Stadt Leverkusen

Bebauungsplan Nr. 217/I „Hitdorf-Ost/nördlich Flurstraße“

**Äußerungen zur frühzeitigen Beteiligung der Öffentlichkeit und
der Behörden und sonstigen Trägern öffentlicher Belange gem.
§ 3 (1) und § 4 (1) BauGB sowie
Abwägungsvorschlag der Verwaltung mit Beschlussentwurf**

Städtebaulicher Entwurf

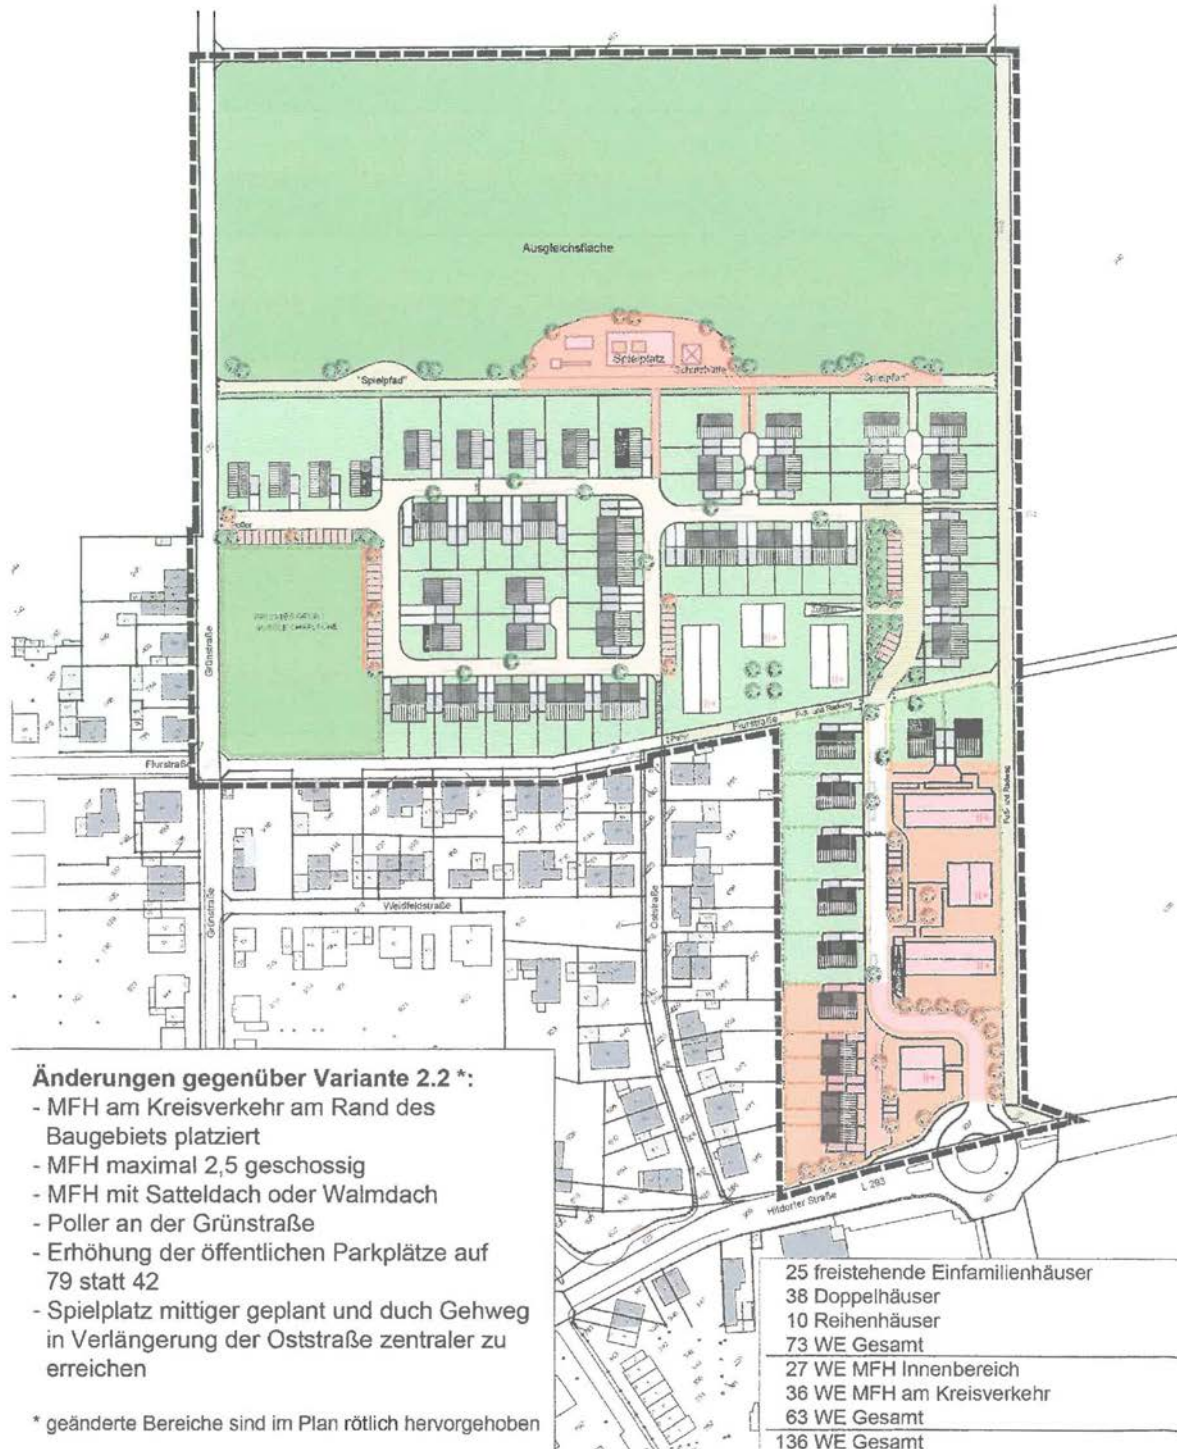
im Bezug auf die von Ihnen vorgestellten Bebauungsplanentwürfe Variante 1,2 und 2.2 möchten wir einige Verbesserungs- und Änderungsvorschläge äußern.

1. Als wichtigster Punkt ist hier die geplante Geschosshöhe der Mehrfamilienhäuser zu nennen. Die 4-geschossigen Wohnhäuser direkt am Kreisverkehr verändern das Ortseingangsbild von Hitdorf komplett. Auch werden die geplanten MFH nicht zu der bestehenden Bebauung passen. Die direkt angrenzende Bebauung der Oststraße ist gerade mal 1,5 geschossig. Als direkte Anlieger sehen wir unsere Privatsphäre durch angrenzende 4-geschossige MFH massiv eingeschränkt. Die MFH sollten besser am Rand des neuen Baugebietes platziert werden, außerdem sollte die Geschosshöhe in der Nähe der bestehenden Bebauung und am direkten Ortseingang auf 2,5 reduziert werden. Dadurch wird mehr Rücksicht auf die Anlieger genommen und die neuen Häuser werden sich auch optisch besser an die bestehende Bebauung anpassen und nicht wie Fremdkörper wirken. Die Höhe der Bebauung kann sich dann stufenweise von der alten Bebauung über angrenzende neue Einfamilienhäuser zu den MFH hin steigern.

4. Weiterhin möchten wir noch auf die geringe Anzahl der öffentlichen Parkplätze eingehen. Gerade in der direkten Nähe der MFH sind viel zu wenige Parkplätze geplant. In der Variante 2.2 sind beispielsweise am Kreisverkehr 42 Wohneinheiten in den MFH geplant, aber nur 7 Parkplätze im ganzen Bereich zwischen Hitdorfer Straße und Flurstraße. Das entspricht in diesem Bereich nicht einmal dem festgelegten Schlüssel von 0,25 Parkplätzen pro Wohneinheit. Im nahegelegenen Baugebiet „An den Rheinauen“ wurde der gleiche Fehler begangen. Die Parkplatzsituation ist dort heute katastrophal. Dies sollte auch im Sinne der neuen Bewohner vermieden werden.
Die meisten Parkplätze sind in der Nähe der Grünstraße geplant, dem Bereich, der innerhalb des Baugebiets am weitesten von den MFH entfernt ist. Für Besucher der MFH liegt es daher nahe, sich einen Parkplatz z.B. in der Oststraße zu suchen. Auch um dies zu vermeiden, ist eine Erhöhung der Parkplatzanzahl unbedingt erforderlich. Auch wäre es eventuell sinnvoll in der Oststraße Parkplätze zu markieren, damit hier nicht „wild“ geparkt werden kann. Die Parksituation ist hier heute schon angespannt, z.B. durch parkende Fahrzeuge von Anliegern der Hitdorfer Straße. Die unter Punkt 3 vorgeschlagenen Anliegerstraßen würden dieses Problem auch lösen.

- Auch wenn wir, wie eingangs beschrieben, in dem Neubaugebiet durchaus positive Aspekte für uns sehen, müssen wir die Variante 1 ablehnen. Hier wurde ein MFH direkt quer vor unseren Grundstücken geplant. Sowohl die Breite, als auch die Höhe des geplanten Gebäudes werden die Sicht immens einschränken und die vielen Wohneinheiten werden dafür sorgen, dass wir unseren Garten nicht mehr als privaten Rückzugsraum nutzen können. Einen solchen Einschnitt in unsere Lebensqualität wollen wir nicht akzeptieren.
Außerdem ist die gerade Straßenführung nicht gelungen und wird nicht zu einer Verkehrsberuhigung in diesem Bereich führen.

- In diesem Entwurf werden die MFH am Kreisverkehr am Rand des neuen Baugebietes geplant. Durch die Abwechslung von größeren Wohnhäusern und kleineren Quadratischen entsteht eine aufgelockerte Bauweise. Ein kleiner Platz bildet das Zentrum dieses Wohnkomplexes. Die Parkplatzanzahl wird durch zusätzliche Parkbuchten in direkter Nähe der MFH erhöht.

- Angrenzend an die bestehende Bebauung der Oststraße werden nun Reihenhäuser, Doppelhäuser und Einfamilienhäuser geplant. Dadurch kann sich die Höhe der Gebäude von der alten Bebauung an der Oststraße zu den MFH am Rand stufenweise steigern. Auch das Bild am direkten Ortseingang von Hitdorf wird sich nicht durch große Wohnblöcke auszeichnen. Die Reihenhäuser und das kleine, quadratische Wohnhaus an der Hitdorfer Straße werden sich harmonisch an das bestehende Ortsbild anpassen.

- Die MFH sind in diesem Entwurf alle als 2,5 geschossige Häuser geplant. Die angegebene Zahl der Wohneinheiten haben wir dabei wie folgt berechnet:
 - o Quadratische Wohnhäuser mit 2 Wohnungen pro Etage => 6 Wohnungen je Haus

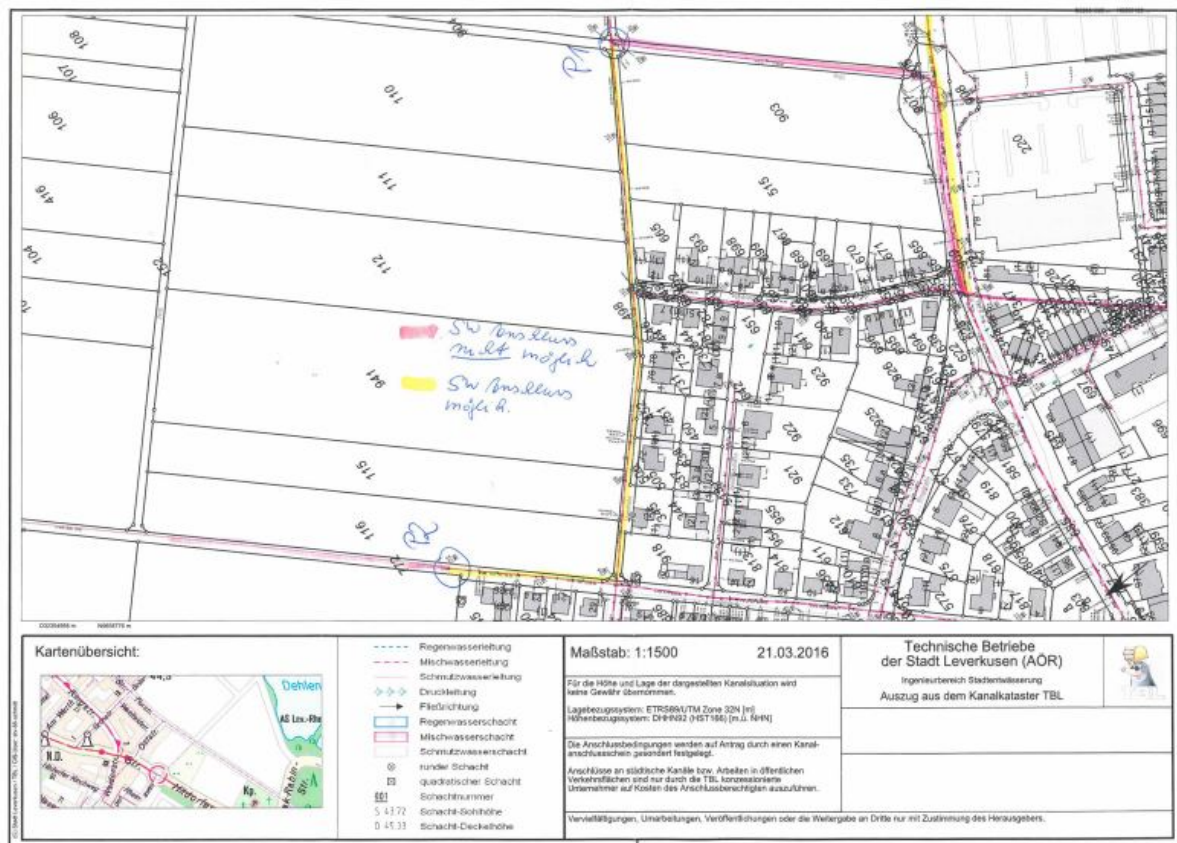
Das Plangebiet verfügt über eine äußere Erschließung mit Anschlussmöglichkeiten in der Grünstraße, Flurstraße und der Hitdorfer Straße.

Grundsätzlich sind für die bestehenden und die neu zu bauenden öffentlichen Kanäle öffentliche Verkehrsflächen vorzusehen (soweit nicht schon vorhanden). Gemäß § 51a (1) LWG ist das anfallende Niederschlagswasser ohne Vermischung mit Schmutzwasser zu beseitigen, sofern dies ohne Beeinträchtigung des Wohls der Allgemeinheit möglich ist. Die Ausnahmeregelung nach § 51a (3) ist nicht anwendbar, da das Plangebiet außerhalb einer nach bisherigem Recht genehmigten Kanalisationsnetzplanung liegt. Aus technischer Sicht ist die öffentliche Kanalisation grundsätzlich in der Lage, zusätzliche Flächen zu entwässern (hier geschätzt: 1,6 ha abflusswirksame Fläche).

Bei den vorgestellten Varianten kommt es zu keinen Konflikten mit dem bestehenden Kanal. Die möglichen Anschlusspunkte an den bestehenden Kanal sind im beigefügten Lageplan gelb markiert. Der rot markierte Kanal steht nicht für die Entwässerung zur Verfügung.

Die TBL weisen aber darauf hin, dass sehr wahrscheinlich mit erheblichen Geruchsbelästigungen am Punkt P1 gerechnet werden muss. Grund hierfür ist der sogenannte „Entspannungsschacht“, an dem die Schmutzwasserdruckrohrleitung des Pumpwerks Hitdorf endet. Im Jahr 2000 wurde genau dieser Schacht incl. 270 Meter Kanal neu gebaut. Grund der Baumaßnahme waren Geruchsbelästigungen am damaligen Entspannungsschacht im Bereich der Oststraße/ Hitdorfer Straße.
